中部電力

浜岡原子力発電所
基準津波の策定のうち
歴史記録及び津波堆積物に関する調査について
(コメント回答)

2022年4月4日

歴史記録及び津波堆積物に関する調査について 第1020回審査会合（2021年12月17日）コメント一覧表

1.2 津波堆積物に関する文献調査 遠州灘沿岸域の津波堆積物に関する文献調査

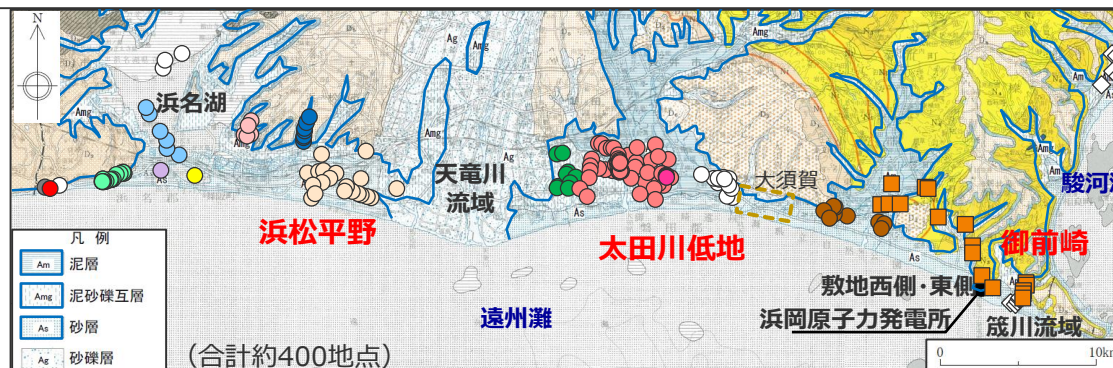
項目	No.	コメント	該当箇所
歴史記録及び 津波堆積物に 関する調査	1	・文献により示されている遠州灘沿岸域の津波堆積物について、堆積年代を整理して示すこと。	・本編1.2章 C1
	2	・敷地のイベント堆積物が分布する上限標高について、物証に基づき示すこと。	・本編1.3章 ・補足説明資料7章 C2

- 南海トラフの中でも敷地が位置する遠州灘沿岸域では、津波堆積物調査が密に実施されており、複数の地点で津波堆積物が確認されている。
- 津波堆積物の標高は、約0~5mとなっている。

No.	箇所名	文献	調査内容 (地点数)	堆積物の 最大標高	堆積物の年代 (太字は最上位層)	No.	箇所名	文献	調査内容 (地点数)	堆積物の 最大標高	堆積物の年代 (太字は最上位層)		
12	白須賀	熊谷(1999)	トレンチ、 ボーリング(4)	4.3m	1707 , 1605(推定), 1498(推定)年の3層	80	御殿・ 二ノ宮遺跡	藤原ほか(2008)	ボーリング(12) トレンチ	1.4m	1100年頃 を含む2層		
		高田ほか(2002)	トレンチ、 ジオスライサー	4.5m	1707 , 1605年~ AD1040~1260で8層			81	太田川低地	産総研(宍倉ほか(2012)、 Fujiwara et al. (2020)、藤原・澤井 (2014)、藤原ほか(2012、2015)、)	トレンチ、 ボーリング等(65)	1.2m	1498 , 1096, 887, 684(推定) 年の4層
		内閣府(2012)(小松原ほか(2006,2009)、 Komatsubara et al. (2008))	ジオスライサー(12)	3.3m	1854 , 1707, 1605, 1498, 1361(推定)年 の5層					廣内ほか(2014)	ハンドコアラー、 ジオスライサー(5)	-0.7m	(年代データなし)
76	新居	Fujiwara et al. (2013)	ボーリング等(14)	0.8m	18~19世紀 , 890~1000 年以降の2層	14	横須賀湊跡	内閣府(2012) (藤原ほか(2007,2009)、藤原(2008))	ジオスライサー、 ハンドコアラー(80)	1.3m	1707 (推定), 1498(推定)年 の2層		
		熊谷(1999)	トレンチ	1.8m	1707年 の1層			82	大須賀	内田(2002)	ボーリング(複数)	歴史記録を超える イベントは確認 されないといわれる	-
77	浜名湖 湖口付近	西仲ほか(1996)	掘削	2.0m	1854or1707年 (推定)の1 層	83	菊川周辺			松多ほか(2016) (当社調査(2013年実施))	ボーリング(18) ボーリング(6)	津波堆積物 報告なし 1.3参照	-

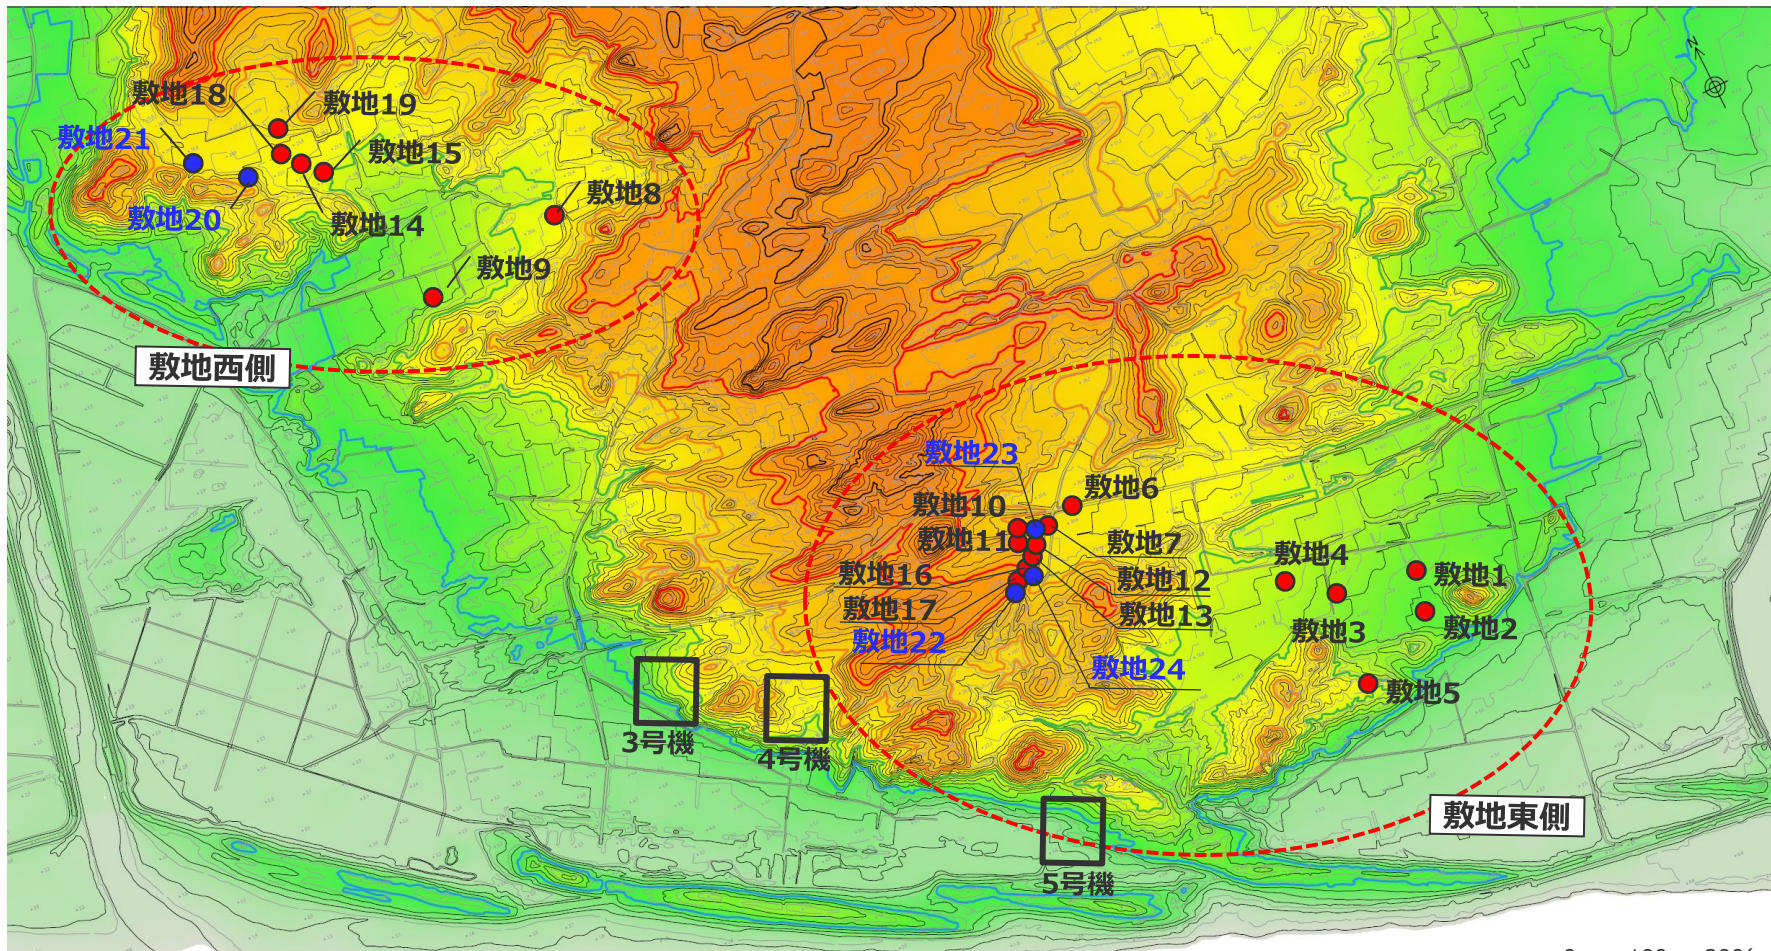
- 敷地のイベント堆積物が分布する上限標高について物証に基づき示すこととのコメントを踏まえ、敷地のイベント堆積物を検討対象とした詳細分析（追加ボーリング、CT画像観察、放射性炭素年代分析等）を実施する。

- 【試料の分析及び上限標高の評価】**
- 追加ボーリング調査結果、既往の層相観察結果、放射性炭素年代分析結果等を踏まえて、従来一括して区分していた泥質堆積物を細区分する。
 - さらに、海起源のイベント堆積物（敷地西側ではW9-②、敷地東側ではE3-②）を起点として、イベント堆積物の連続性を詳細分析（CT画像観察、放射性炭素年代分析等）結果をもとに精査する。
 - 海起源のイベント堆積物から連続していることが確認できるイベント堆積物を、津波起因の可能性が否定できない堆積物（海起源のイベント堆積物*1）と評価する。
 - 海から連続しない可能性があるイベント堆積物（コア観察以外の手法では海陸起源の判別を行うことなく保守的に評価していたイベント堆積物）については、海陸起源の判別に有効とされるCNS分析により供給源を精確に把握することによって、海起源と判別されるイベント堆積物を津波起因の可能性が否定できない堆積物（海起源のイベント堆積物*1）と評価する。
 - 敷地西側及び敷地東側で評価された海起源のイベント堆積物の分布範囲を把握し、その最大標高を海起源のイベント堆積物が分布する上限標高として評価する。
